RISPOSTE AI QUESITI PERVENUTI

servizio per l'esecuzione di rilievo laser e fotogrammetrico per la produzione di un modello digitale del terreno (DTM), ortofoto e cartografia numerica dell'autostrada del Brennero

(ultimo aggiornamento il 28.04.2008)

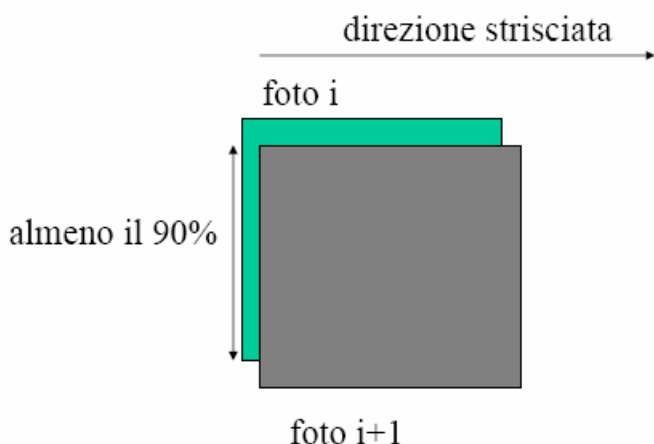
2. Con riferimento al Capitolato Speciale d'Appalto art. 4 Punto B Comma B1 Requisiti della Strumentazione:

è richiesta la disponibilità di 2 VELIVOLI: in questa categoria non sono inclusi gli aeromobili ad ala rotante (elicotteri): si deve leggere questa clausola estremamente restrittiva oppure sono accettate offerte anche da concorrenti che dispongono di aeromobili?

Ferme restando la prescrizioni di capitolato relative al servizio in oggetto, con particolare riguardo alle caratteristiche di accuratezza, di risoluzione, ecc., saranno accettate anche offerte presentate da concorrenti che dispongono di aeromobili ad ala rotante.
